RU7-O-345/098-2023
ZuRU1-R-345/056-2023, 11.12.2023

Betrifft: Marktgemeinde Leobersdorf,
Änderung des örtlichen Raumordnungsprogramms
(Unterlagen: GZ: 2544 26 10/22-OE)

Gutachten

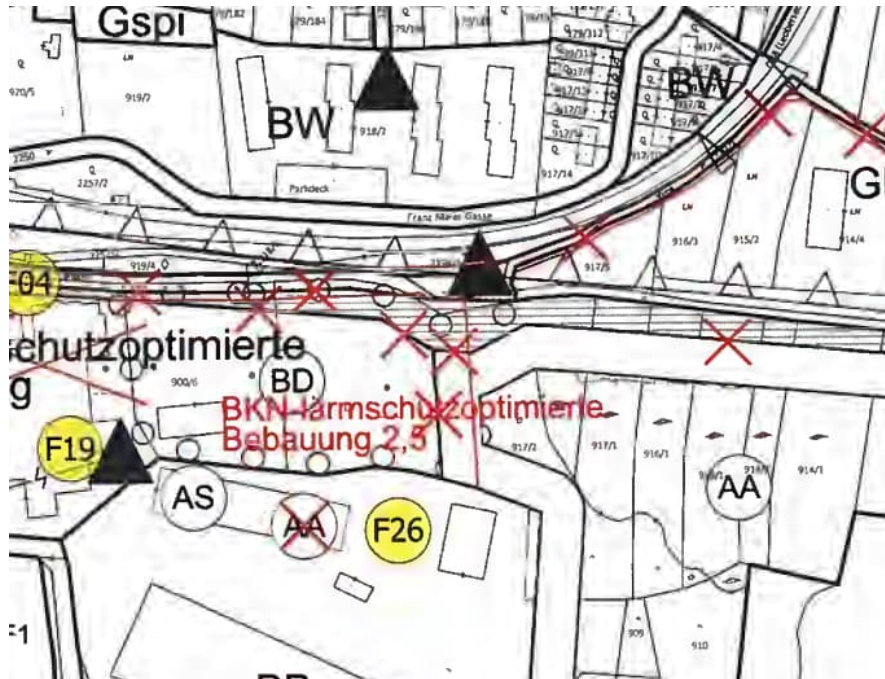
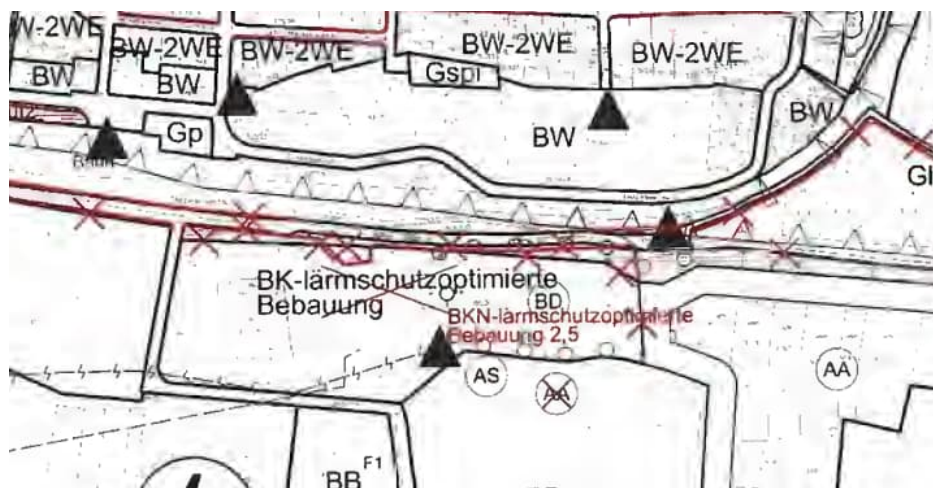
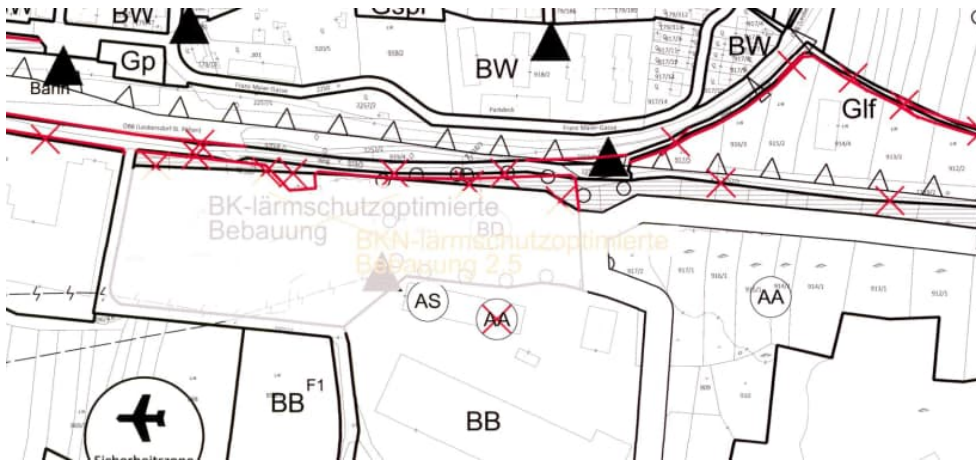
Ob Unterpunkt (e) „*Umwidmung von Bauland-Kerngebiet-lärmschutzoptimierte Bebauung auf Bauland-Kerngebiet-lärmschutzoptimierte Bebauung-Nachhaltige Bebauung 2,5*“ in Verordnung A nun beschlossen wird oder nicht kann den vorgelegten Beschlussplänen nicht eindeutig entnommen werden.

Zu e) Sollte die Absicht der Marktgemeinde gewesen sein, den Unterpunkt e) in der Verordnung A nicht zu beschließen. Das geht aus den unterschiedlichen Darstellungen in den vorliegenden Beschlussunterlagen nicht hervor (siehe oben: Vergleich Abb. 1 Auflageentwurf, Abb. 2 Beschluss Quelle Sitzungsprotokoll, Abb. 3 beschlossener Entwurf). Es ist klar darzulegen, was nun tatsächlich in der Verordnung A in den Änderungspunkten F04 und F19 geändert wurde.

Für den Bereich südlich des Bahnhofs Wittmannsdorf, ist ein Eignungsbereich nachhaltige Bebauung bis jetzt nicht verordnet, eine Verdichtung dort nicht vorgesehen und auch nicht raumordnungsfachlich geprüft. Die Maßnahme steht daher im Widerspruch zum Örtlichen Entwicklungskonzept der Marktgemeinde Leobersdorf.

- die übergeordnete Verkehrsfunktion der Europastraße (L4021) beeinträchtigt wird und
- die Verkehrsauswirkungen von F04 (Unterpunkt e) die zum Zeitpunkt der Widmungsmaßnahme vorhandene Verkehrsqualität im umgebenden Straßennetz verschlechtert.

Abbildung 4 und 5: Auszug aus dem ÖEK inkl. Legende, Quelle: Planarchiv des Landes NÖ

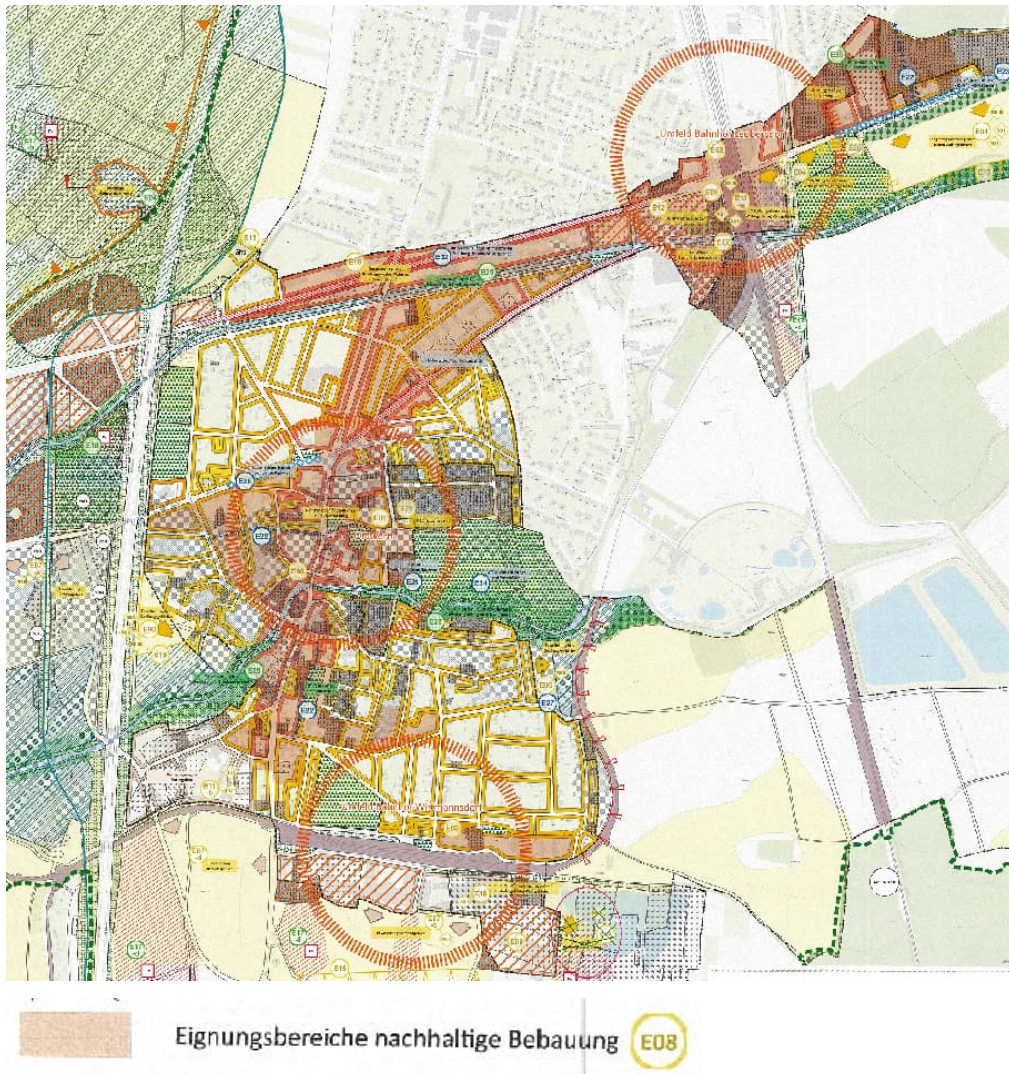
Die Eignungsbereiche für nachhaltige Bebauung sind im ÖEK der Marktgemeinde Leobersdorf klar durch eine hellrote Schattierung (siehe Abbildung 4 und 5 unten) entlang der B18, der Hauptstraße, der Badener Straße, der Südbahnstraße und in einem Bereich nördlich des Bahnhofs Wittmannsdorf festgelegt.
